核能一廠環境影響評估相關計畫審查結論監督委員會 第 23 次會議紀錄

一、時間：103 年 11 月 19 日（星期三）上午 10 時 40 分

附件一 綜合討論（請開發單位於下次會議資料列表說明）

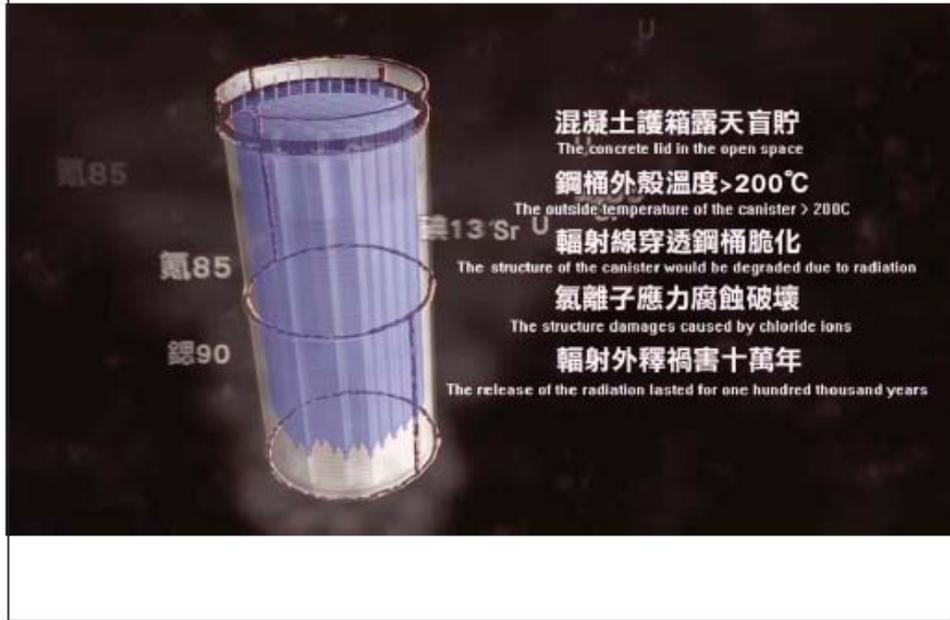
應力鋼板組成
The assembly of the stressed metal plate

焊道長達26.94公尺
The total length of the welded gaps, 26.94 meters

上蓋深達25.4公分
The depth of the upper lid, 25.4 cm

焊接製品無法保證
Lack of the quality assurance for the welding process

空焊? 包焊? 冷焊?
Missed welding? Enveloped weld? Cold welding?
